TECHNISCHE INFORMATION NR. SI36-018

SERVICE INFORMATION NO. SI36-018

ATA code: 71-60
Air intakes

ON ROTAX® ENGINE TYPE 914 (SERIES) SB-914-017 R1

Bild 1

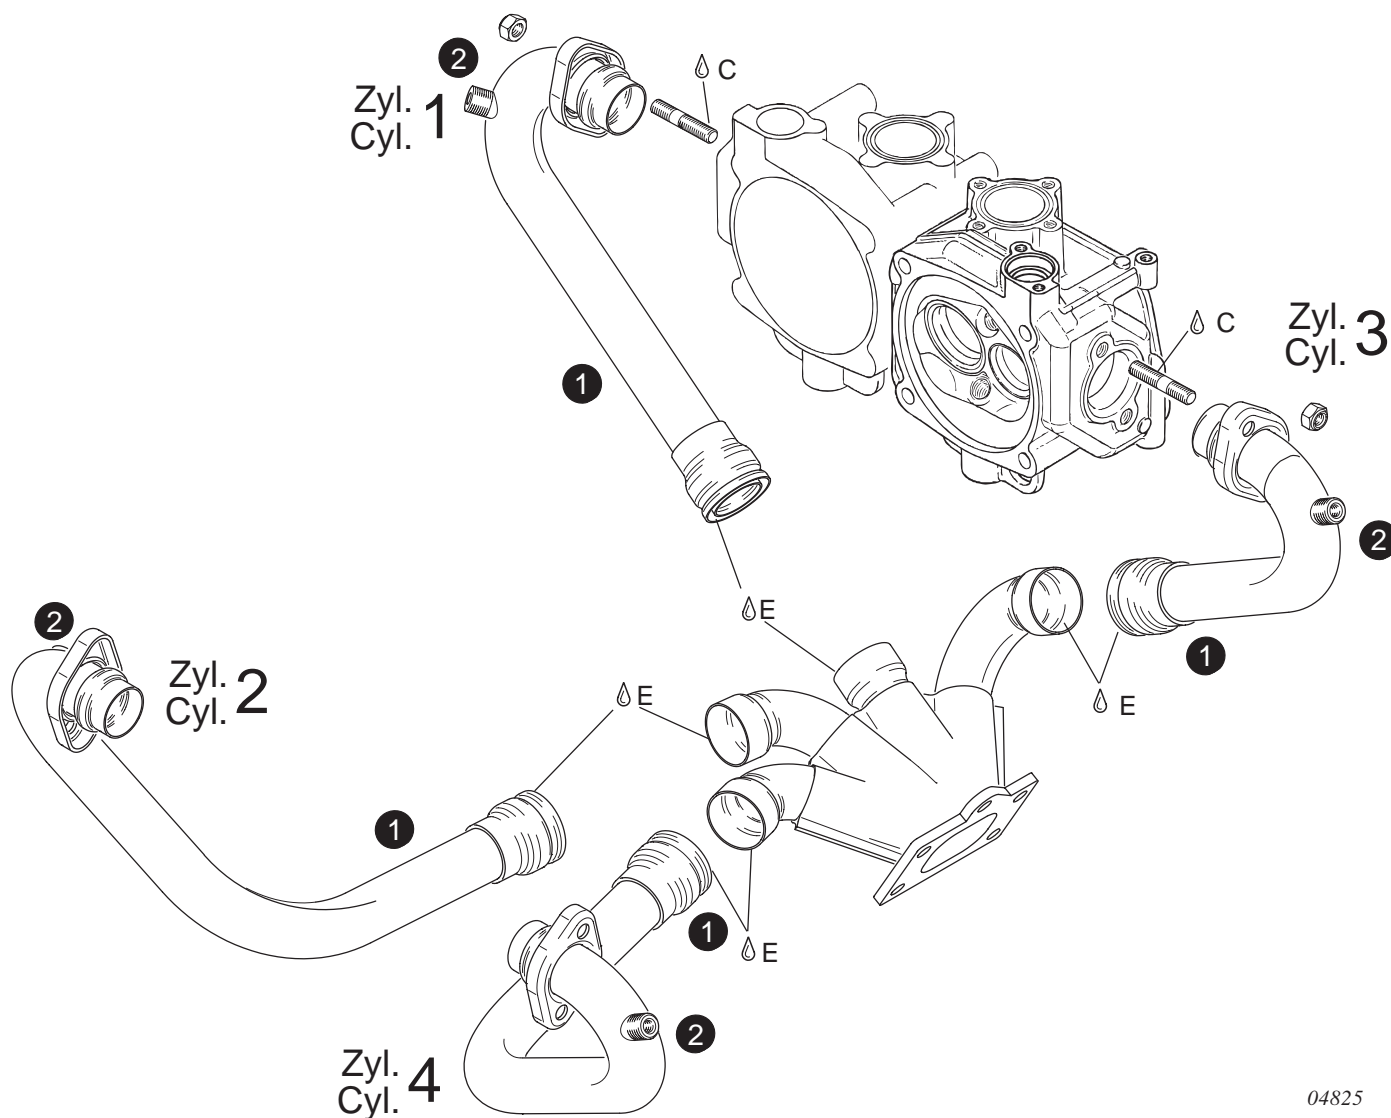
Siehe dazu Bild 1.

- Sichtkontrolle aller Einströmrohre (1) entsprechend letztgültigem der Motortype entsprechenden Wartungshandbuch durchführen.

◆ **HINWEIS:** Detaillierte visuelle Kontrolle speziell im Bereich der EGT-Anschlüsse (2) der Einströmrohre auf Schmauchspuren, sichtbare Risse und Fehlerstellen. Siehe dazu Bild 1.

- Sollten Risse festgestellt werden, so ist das Einströmrohr des jeweiligen Zylinders entsprechend dem Teileumfang1 gemäß letztgültigem der Motortype entsprechenden Wartungshandbuch sofort zu tauschen.
- Originalbetriebszustand des Luftfahrzeuges wiederherstellen.
- Minuspol der Bordbatterie anklemmen.

fig. 1

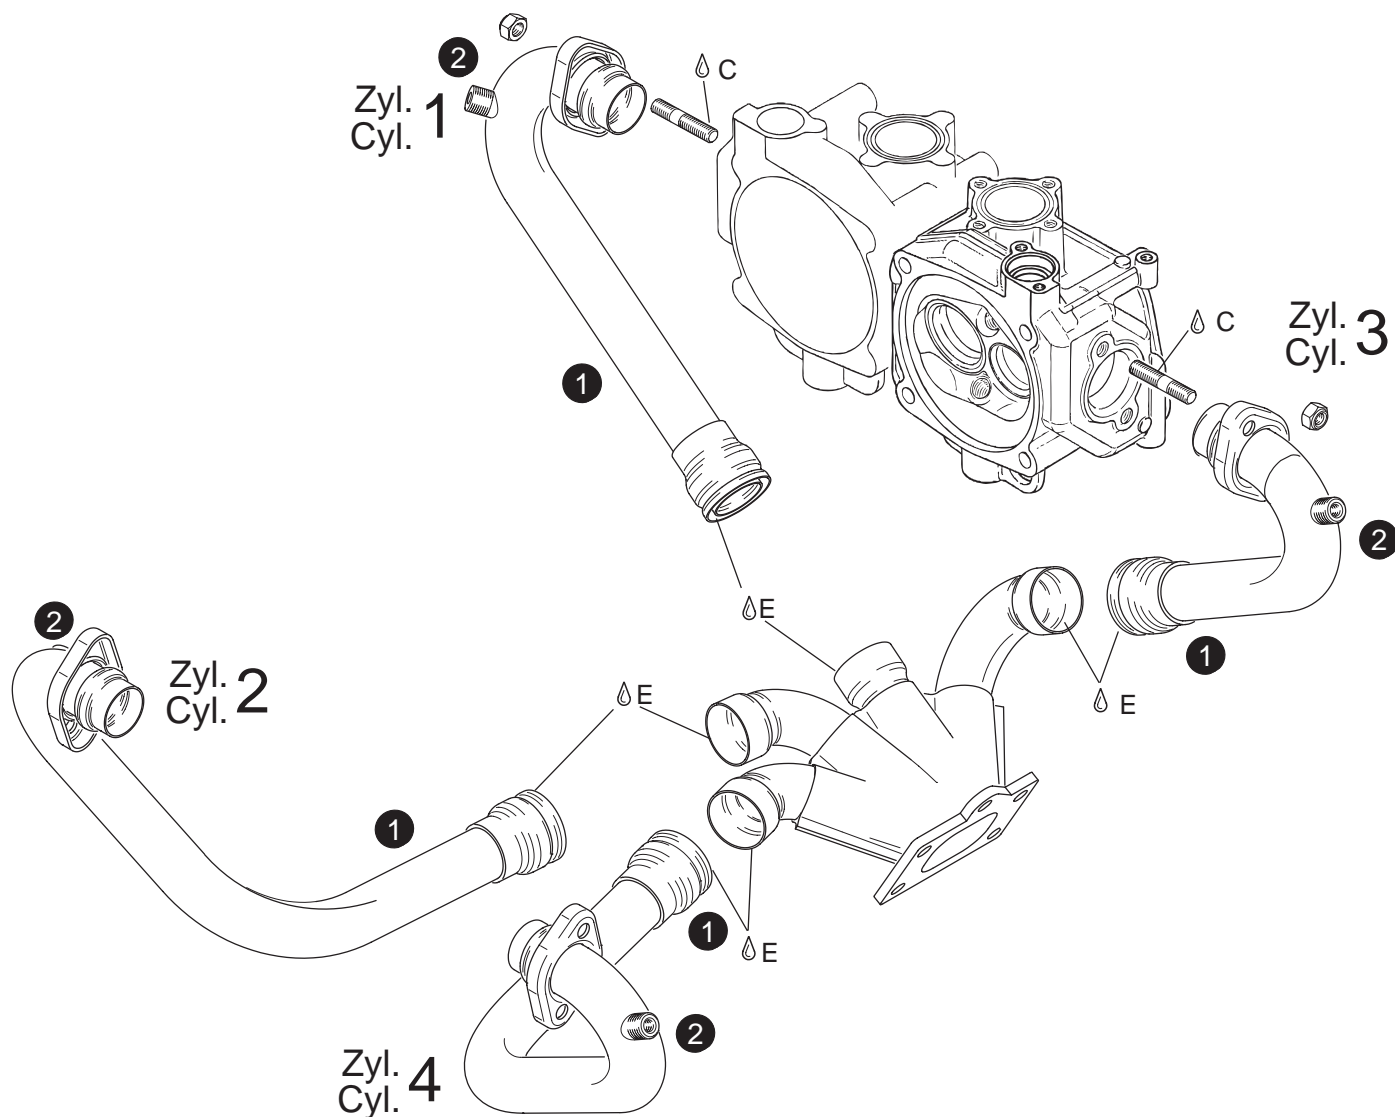
(see fig. 1)

- Inspect the exhaust bends (1) in accordance with the relevant Maintenance Manual.

◆ **NOTE:** Scrutinize the exhaust bends for exterior traces of smoke, cracks and other faults especially about the EGT-terminals (2). (see fig. 1)

- If cracks are detected replace the exhaust bend in accordance with the relevant Maintenance Manual.
